项目名称：中电建通榆 30 万千瓦风电项目（变更）

修 改 清 单

专家组评审意见

环境影响报告表复核意见

附图2 项目总平面布置图

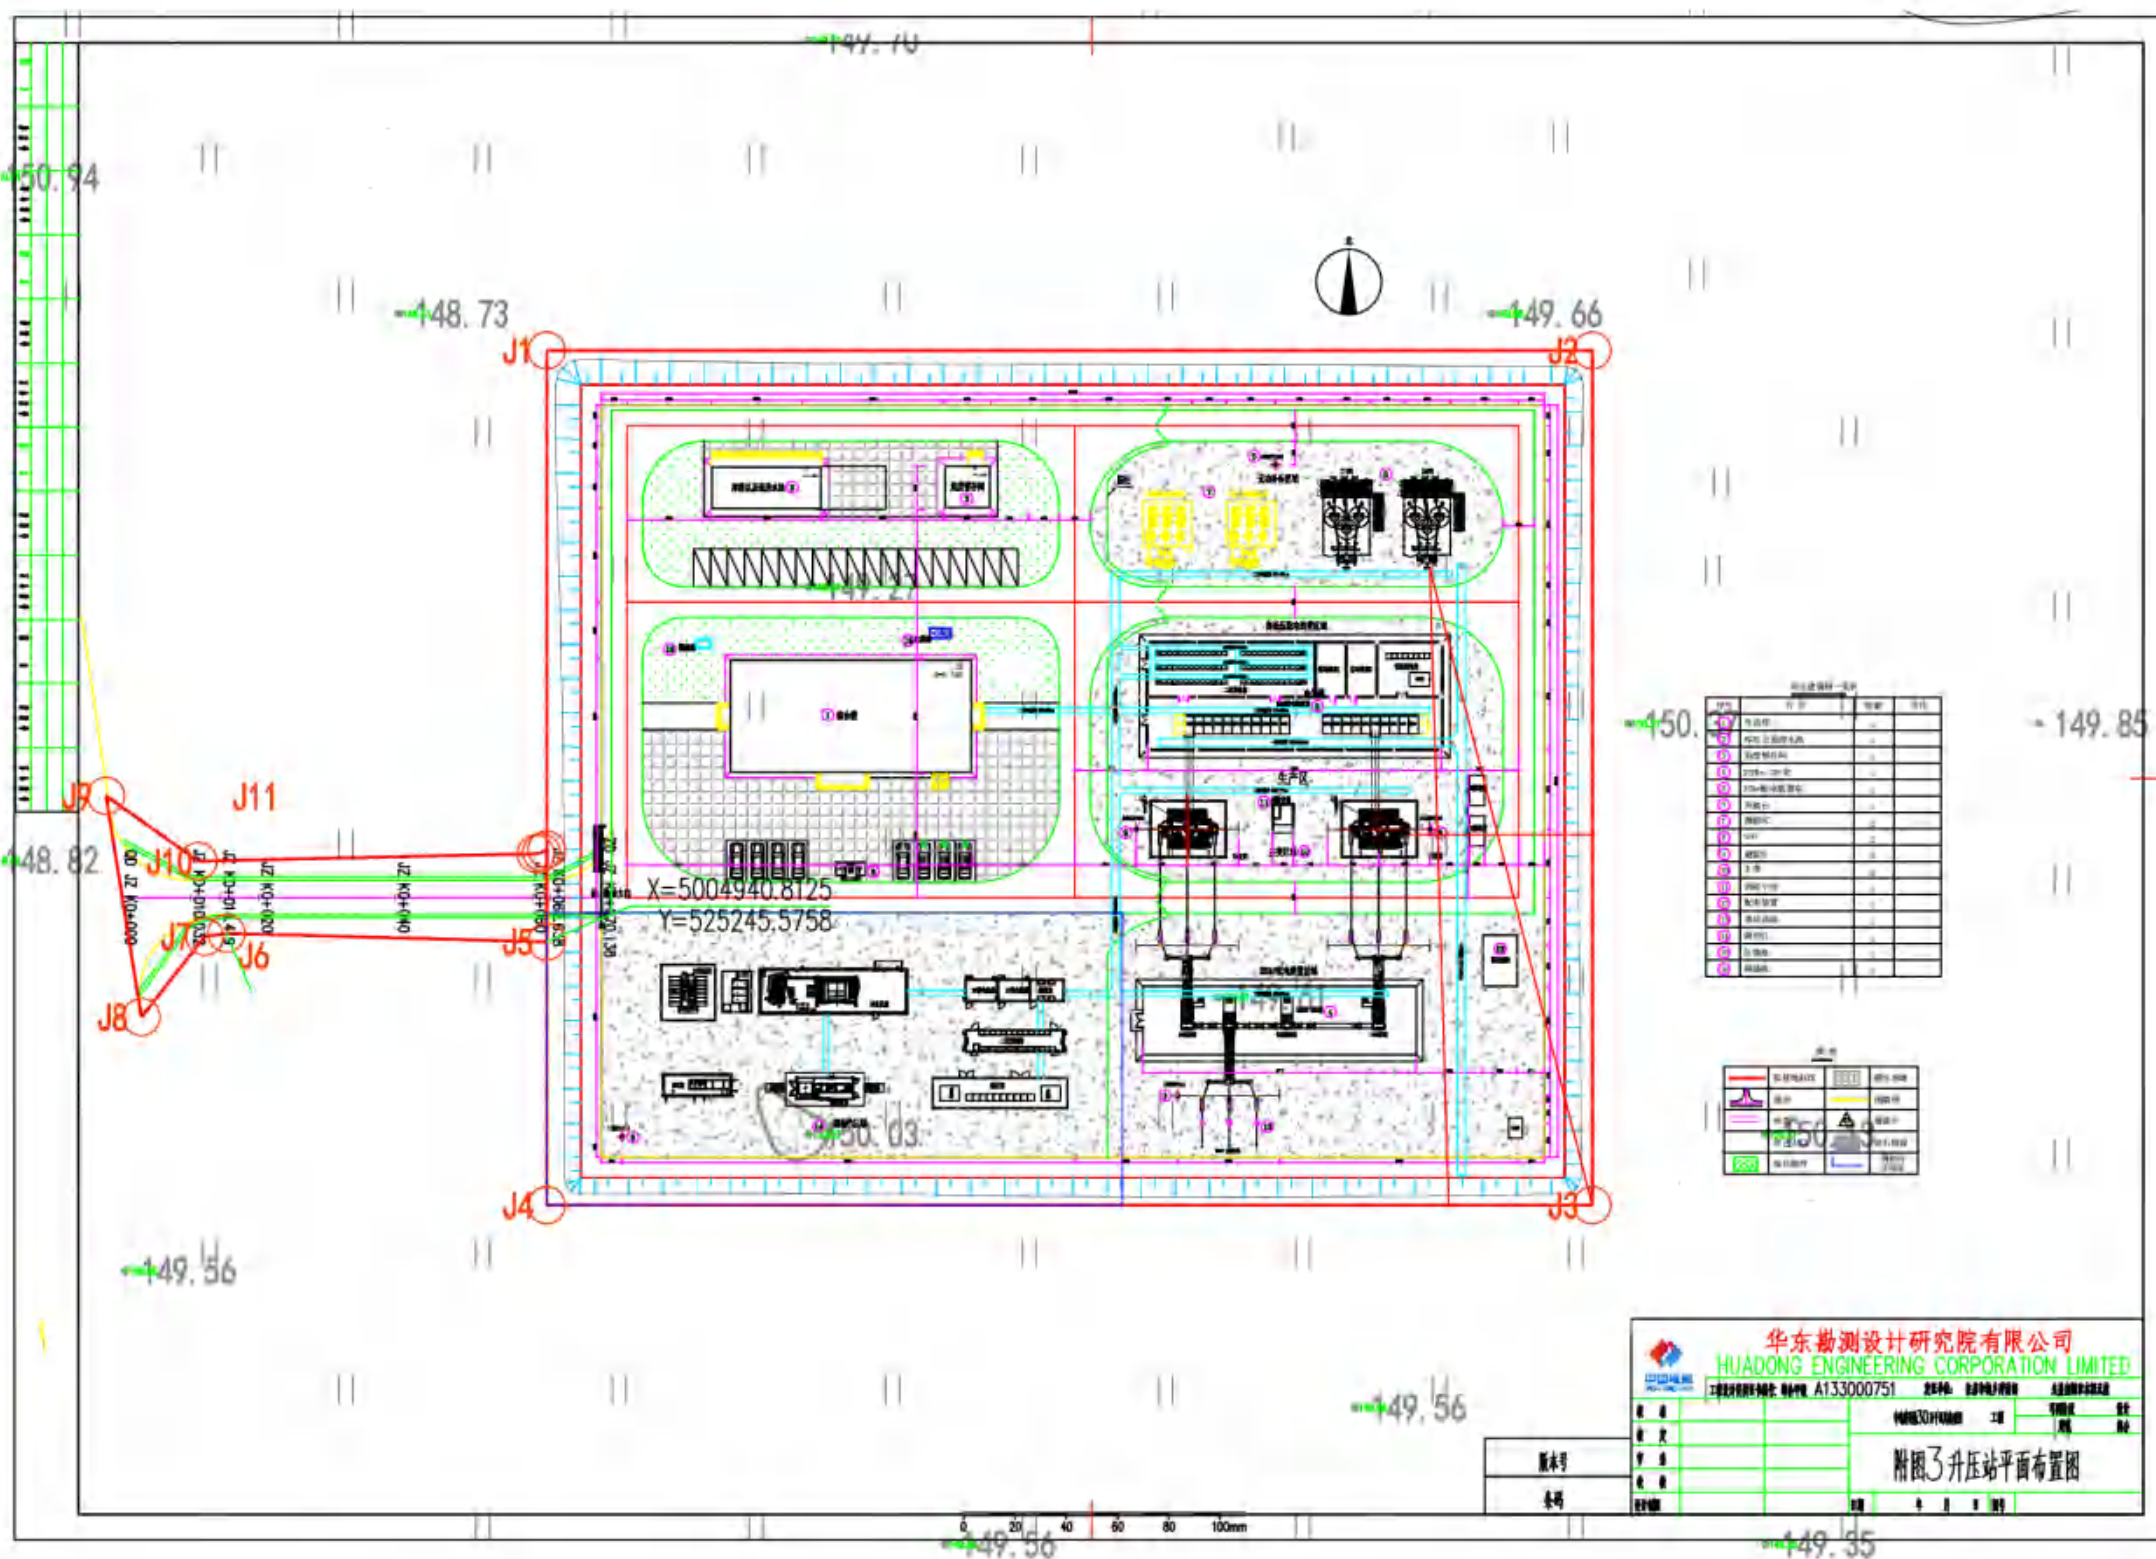
3、完善风电场及升压站设置、布置、运行方式和工况。给出总体布局图。补充表土剥离和利用方案情况。细化占地情况。完善施工安排、周期、土石方平衡及调运、污水处理等。

2、征求相关管理部门的意见的落实情况。补充现场情况现状照片。原环评批复落实情况。完善风电场及升压站布置(含调相机、储能设施、出线间隔、站用变、备用电源),运行方式和工况。塔筒结构~~新塔架~~危废暂存间设置。总平布置图。

2	征求相关管理部门的意见的落实情况。补充现场情况现状照片。原环评批复落实情况。完善风电场及升压站布置（含调相机，储能设施、出线间隔、站用变、备用电源），运行方式和工况。塔筒结构、基础方式，危废暂存间设置，总体布局图。 施工道路、集电线路涉及三顶昭分洪河，水利部门的意见。表土剥离和利用方案情况。细化占地情况，完善施工安排、周期、土石方平衡及调运等。	《正文》P19、 P128-129 附图 6、P29 P21-22、P20、P31-32 P42、P48、P45、P31 附图 2、附件 P37-38、P133 P35-37、P55、P38

附图 6-1 现场情况图

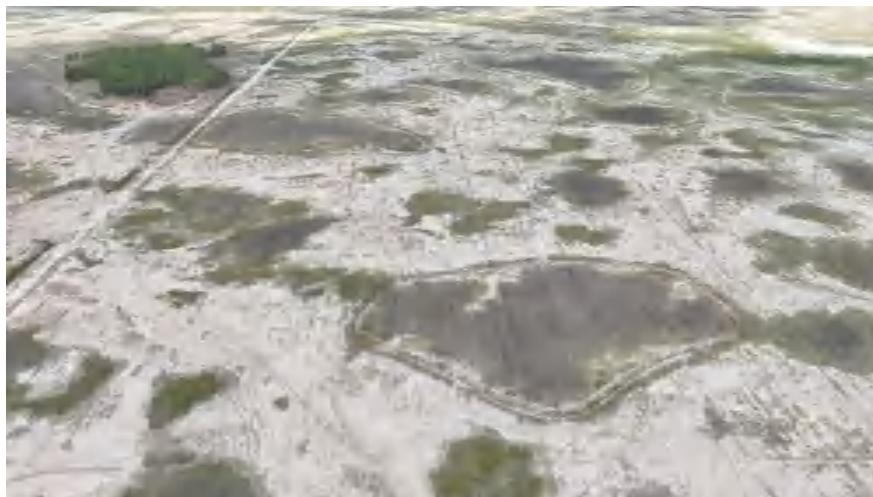
序号	修改或增加内容	页码
总意见		
1	完善与区域电力、能源规划的相符性分析。项目涉及通榆县水土流失敏感区（ZH22082210015）、通榆县防风固沙重要区（ZH22082210009）等 2 个优先保护单元，细化与保护要求的符合性分析。	《正文》P4-6、P7-9
2	补充征求相关管理部门的意见的落实情况，施工道路、集电线路选址涉及三顶昭分洪河，建议给出水利部门明确同意选址的意见。补充现场情况现状照片。说明原环评批复落实情况。细化变动情况说明。	《正文》P19、 P128-129 附件、附图 6 P29、P21-22、P25
3	完善风电场及升压站设置、布置、运行方式和工况。给出总体布局图。补充表土剥离和利用方案情况。细化占地情况。完善施工安排、周期、土石方平衡及调运、污水处理等。	《正文》P42、附图 2 P37-38、P133、P35-37 P55、P38、P23
4	完善生态环境现状调查内容，明确与吉林牛心套堡国家湿地公园的位置关系，给出详细的鸟类迁徙通道情况。核实《建筑施工场界环境噪声排放标准》。说明保护目标的变化情况。	《正文》P61-63、 P61-62 P77、P25-26
5	完善生态环境影响评价内容，明确不同占地类型的生态影响及恢复措施的具体方案，包括表土剥离和利用，对吉林牛心套堡国家湿地公园影响，对鸟类迁徙影响等，细化定量分析。	《正文》P79-80、 P82-83 P87-88、P99-101 P133-136、P137-138
6	电磁环境，完善类比条件，核实预测结果及分析。声环境，给出风机生产厂商提供的风机源强，细化运行期预测过程，核实预测结果，给出达标范围；核实升压站主要噪声源及源强，核实预测结果。细化施工期和运行期固废产生情况及处置措施。	《专章》P9-11 《正文》P103-104、 P105-107、 附件 11、附图 23 P94、P108
7	补充运行期生态监测内容，复核环保投资、竣工环保验收及环境保护措施监督检查清单。结论明确变动的可行性。完善附图附件。	《正文》 P156-159、P160-162 P163、附图、附件
王明环		
1	完善与省级或当地电力、能源规划的相符性分析，包含的项目落位清单。涉及通榆县水土流失敏感区（ZH22082210015）、通榆县防风固沙重要区（ZH22082210009）等 2 个优先保护单元的符合性。	《正文》P4-6、P7-9

2、补充征求相关管理部门的意见的落实情况，施工道路、集电线路选址涉及三顶昭分洪河，建议给出水利部门明确同意选址的意见。补充现场情况现状照片。说明原环评批复落实情况。细化变动情况说明。
